朝倉所 1F レイアウト図 変更前

福岡西所 1F レイアウト図 変更前

【八女所_変更前】1階執務室（求人・職業相談部門／専門援助部門）レイアウト

福岡中央所 1F レイアウト図 変更前

【八女所_変更後】1階執務室（求人・職業相談部門／専門援助部門）レイアウト

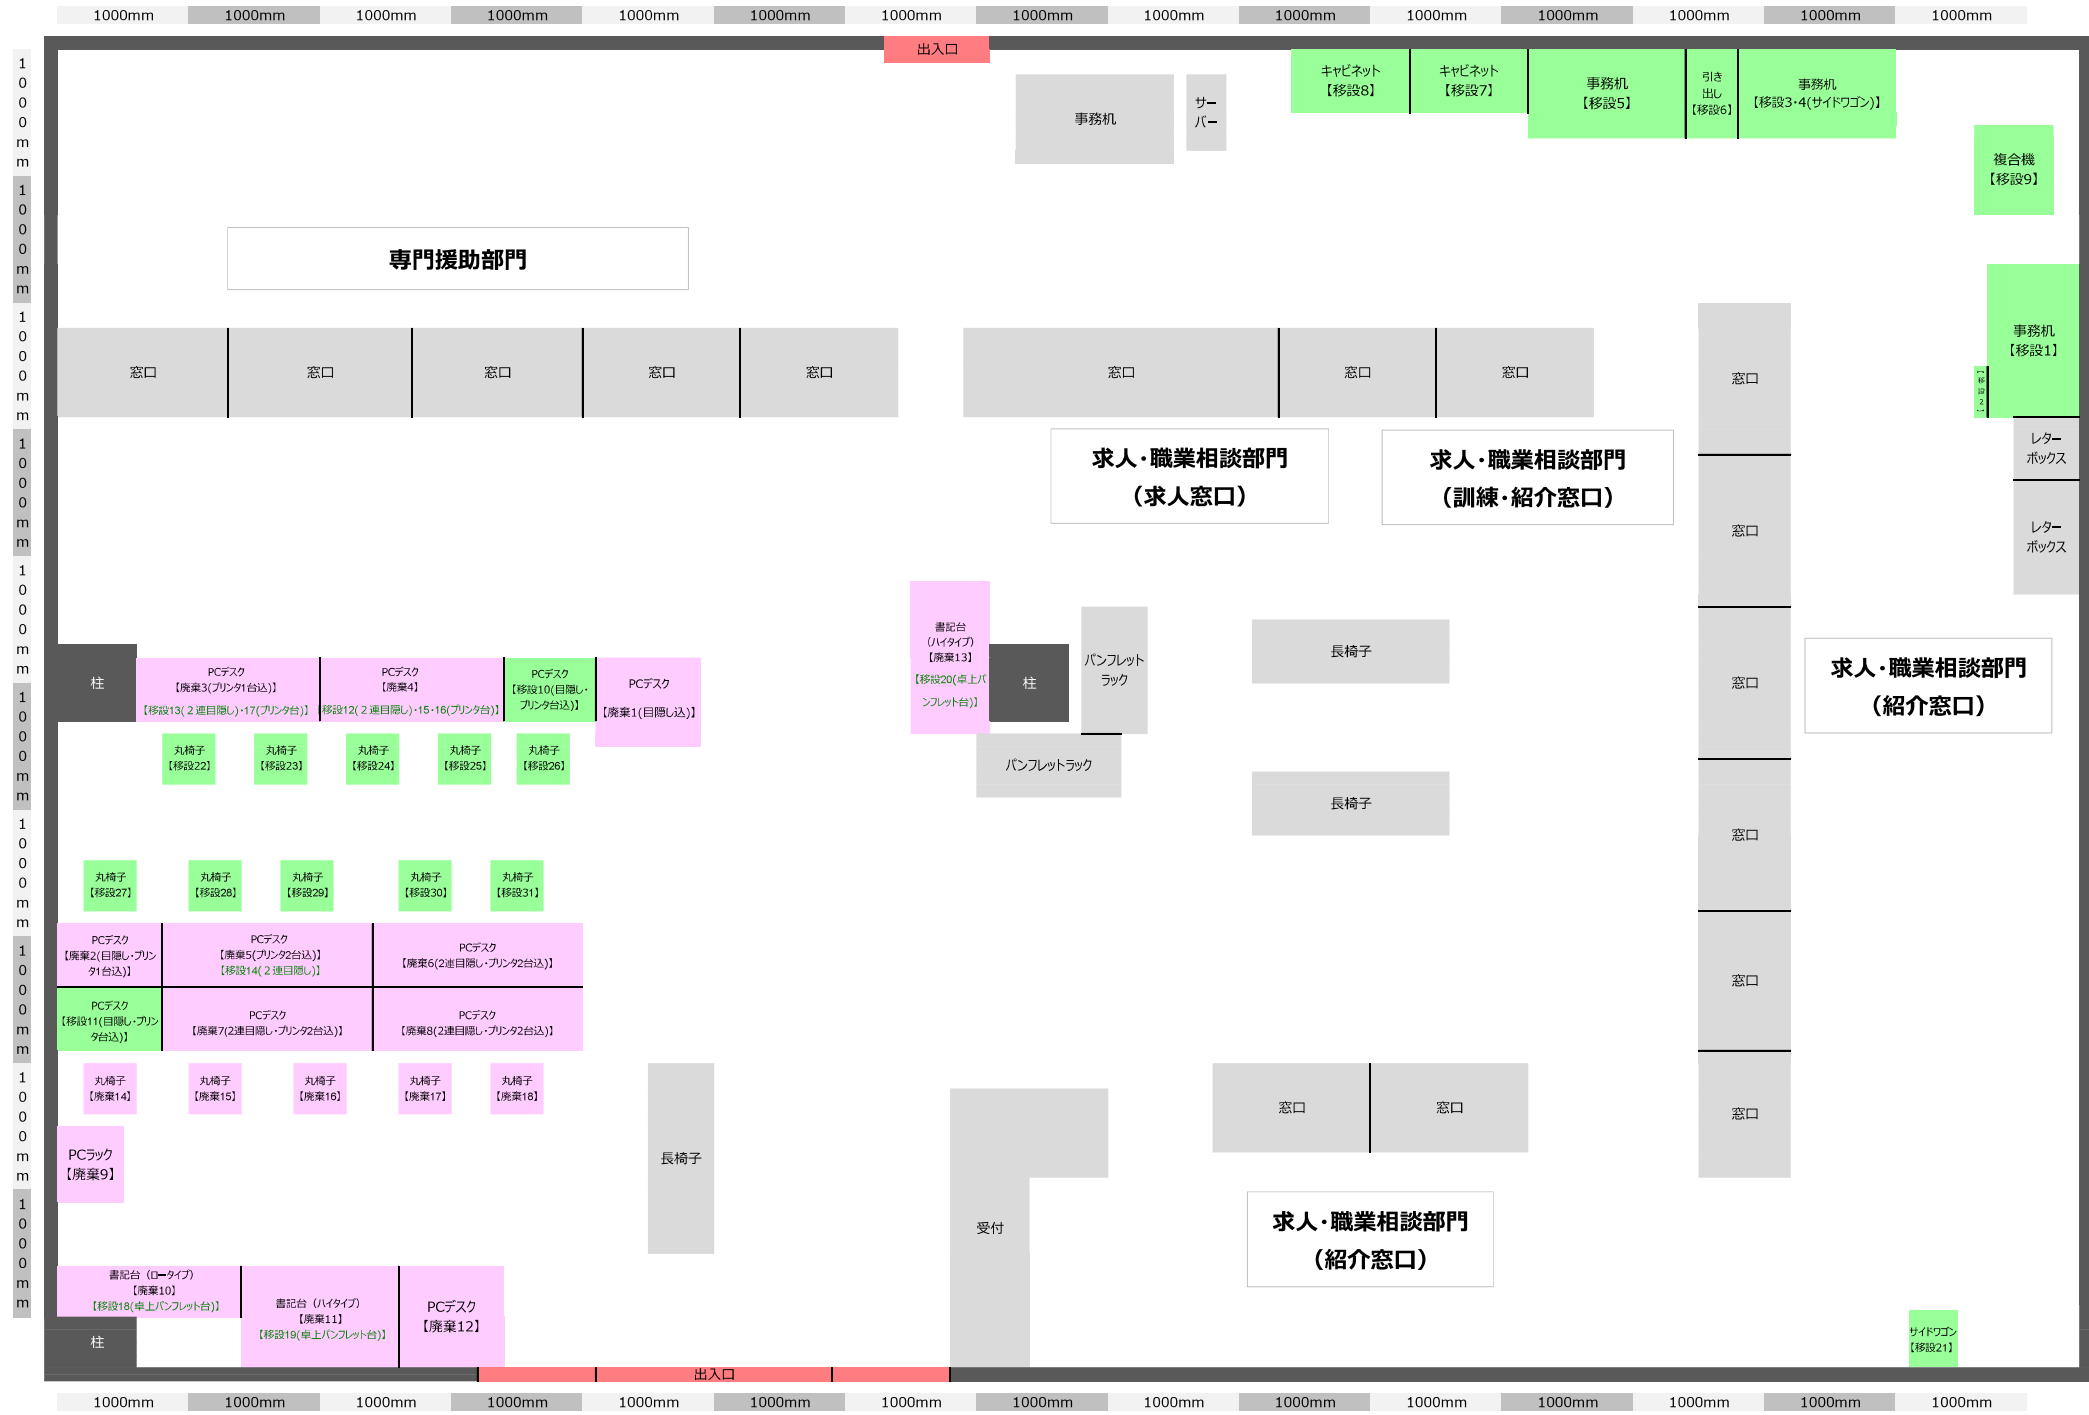
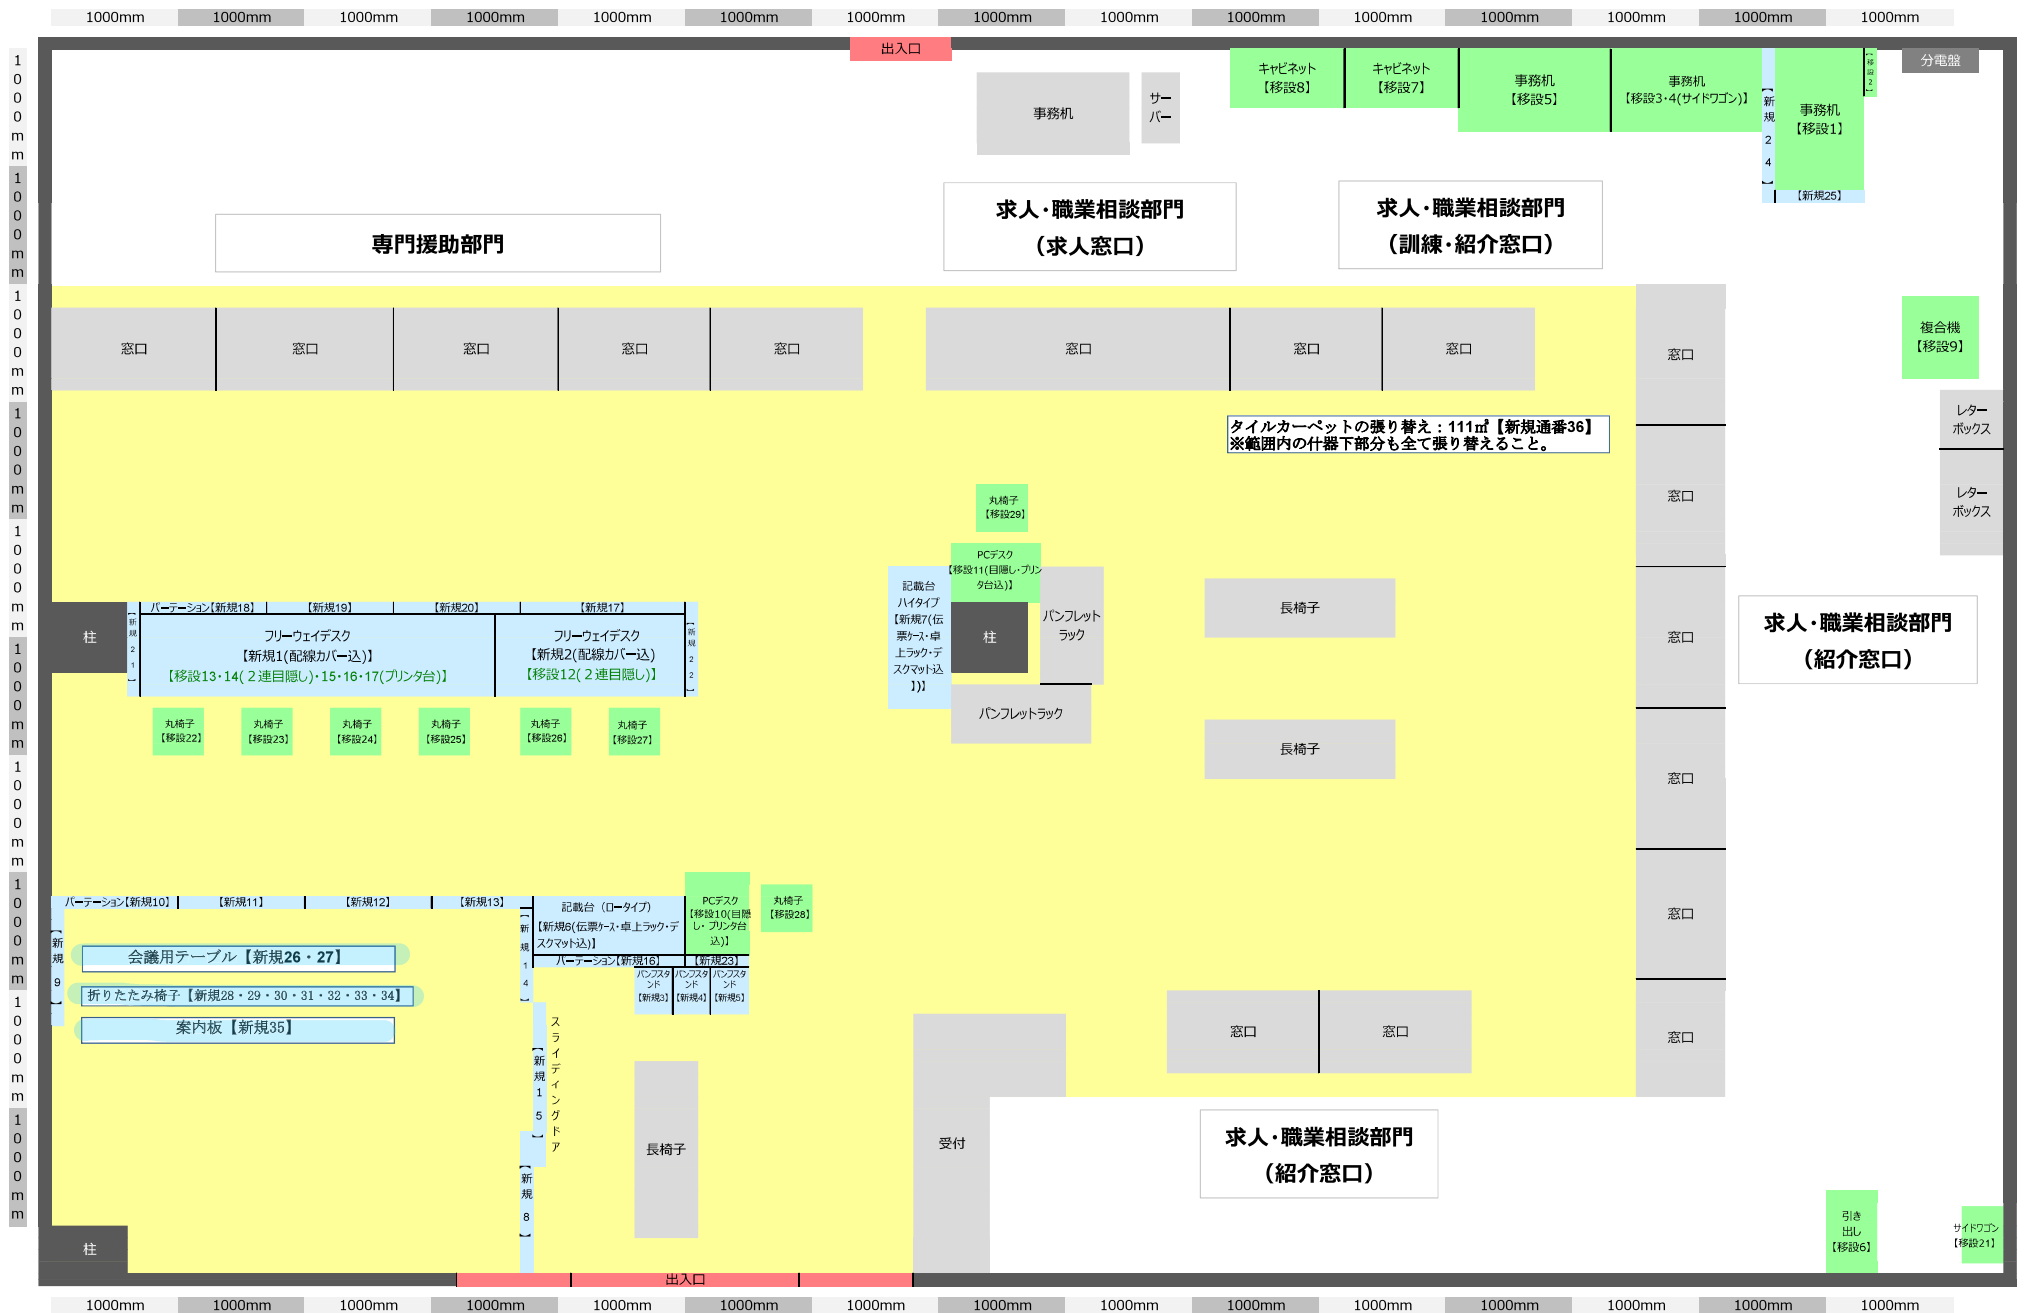
- 卓上バンフレット台3台【移設18・19・20】→2Fへ移設
- 丸椅子2脚【移設30・31】→2Fへ移設

福岡中央所 1F レイアウト図 変更後

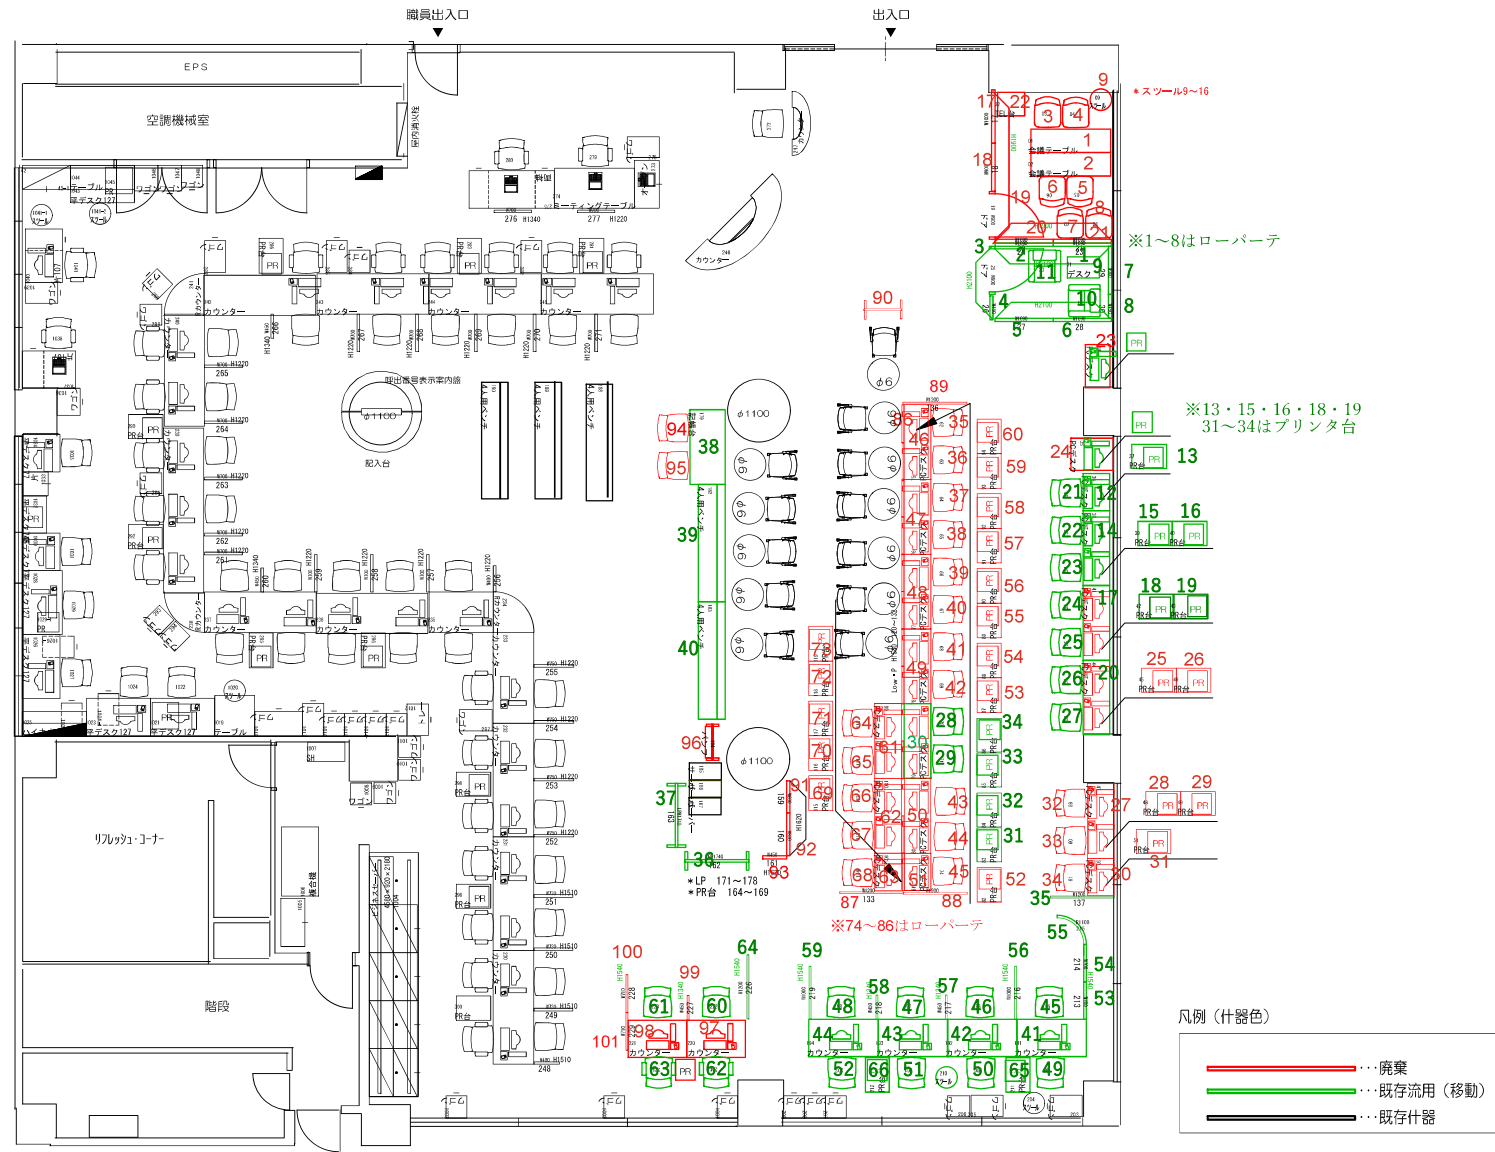
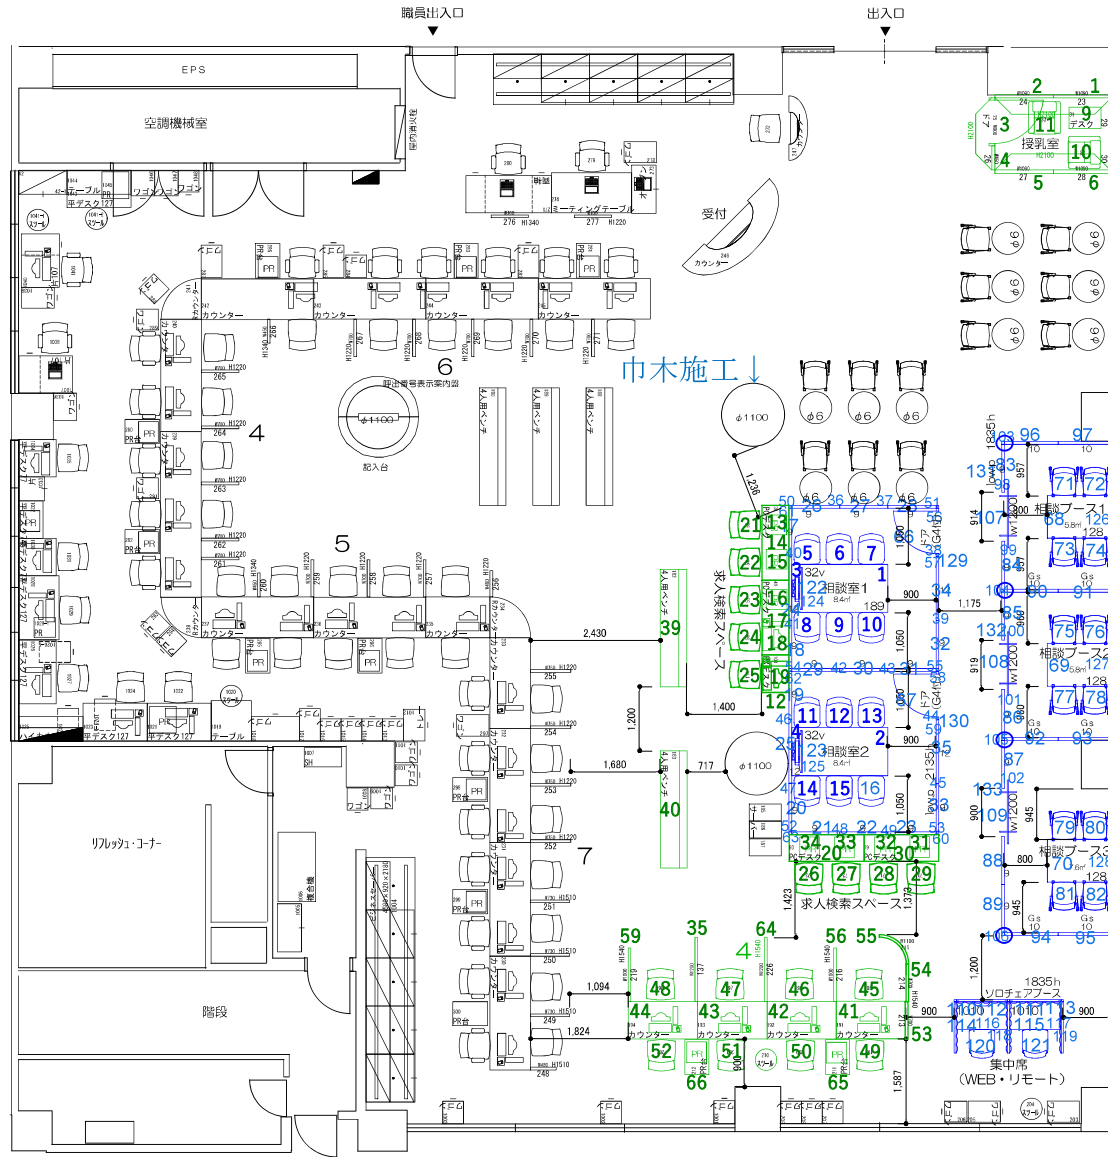
- ※相談室
- 36~49: 段積用1WAY支柱セット
 - 50~53: 段積用2WAY支柱セット
 - 54・55: 段積用3WAY支柱セット
 - 56~63: 床固定金具
 - 122・123: 40インチモニタ
 - 124・125: 2口コンセント
 - 129・130: 室名サイン

- ※相談ブース
- 83~95: ガラスパネル
 - 96・97: スチールパネル
 - 98~102: 床移動防止金具
 - 103~106: コーナーポスト
 - 107~109: スクリーンマニット
 - 126~127: 2口コンセント
 - 131~133: 室名サイン

- ※オンラインブース
- 112・113: タスクライト
 - 114・115: 照明ブラケット
 - 116・117: 電源コンセント
 - 118・119: 取付金具

福岡中央所 1F レイアウト図 カーペット貼替工程

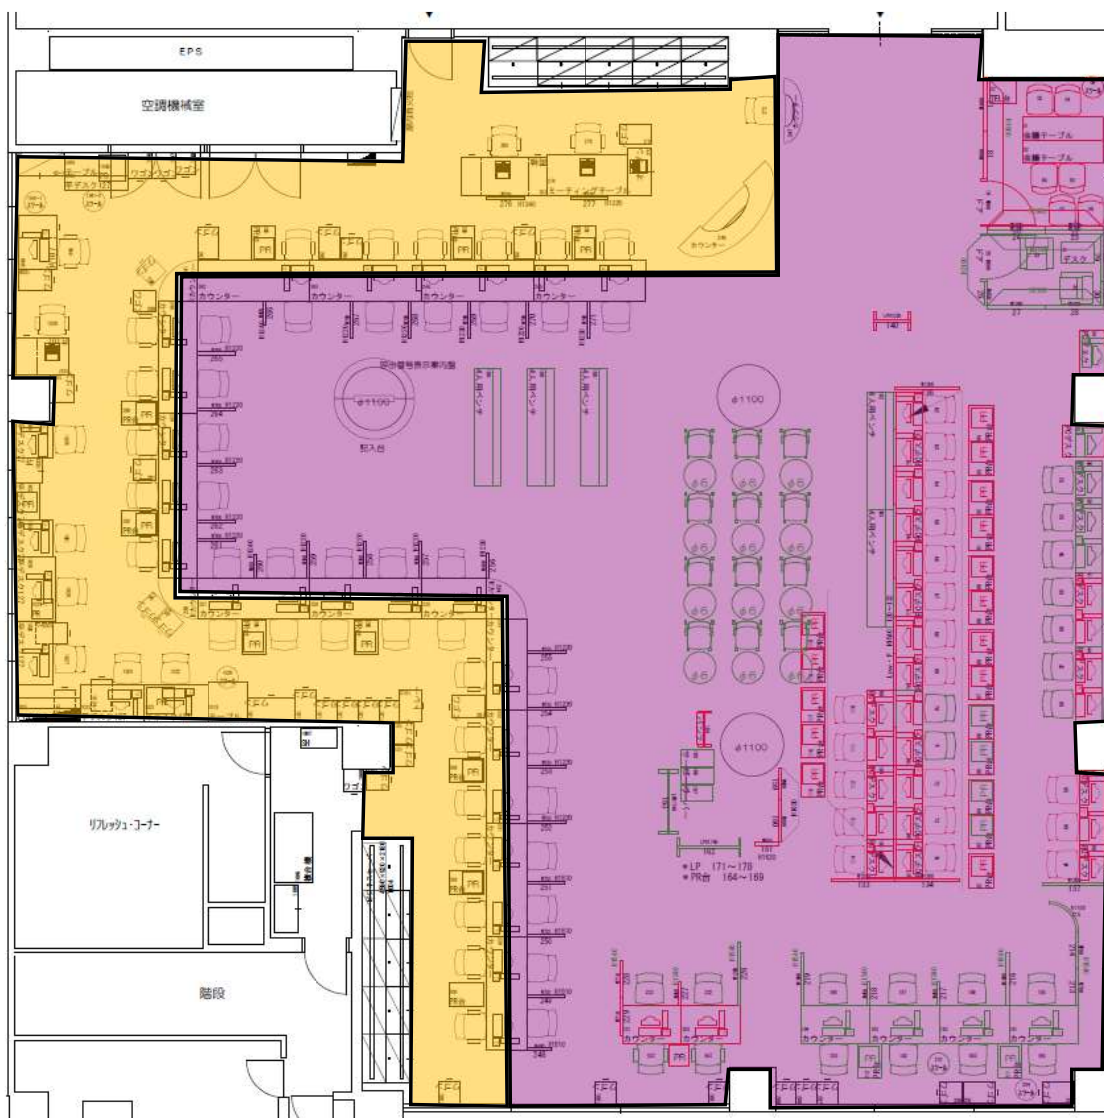
1週目貼替範囲 (227㎡施工)

2週目貼替範囲 (107㎡施工)

※窓口カウンターは動かさない
※2列収納庫下については
カーペット貼替**対象外**

※2週目貼替範囲のハロシス端末関係
については貼替作業に支障がない
ように職員が退避させておくこと

※既存タイルカーペット下の鉄板に
穴がある場合、穴を塞ぐこと
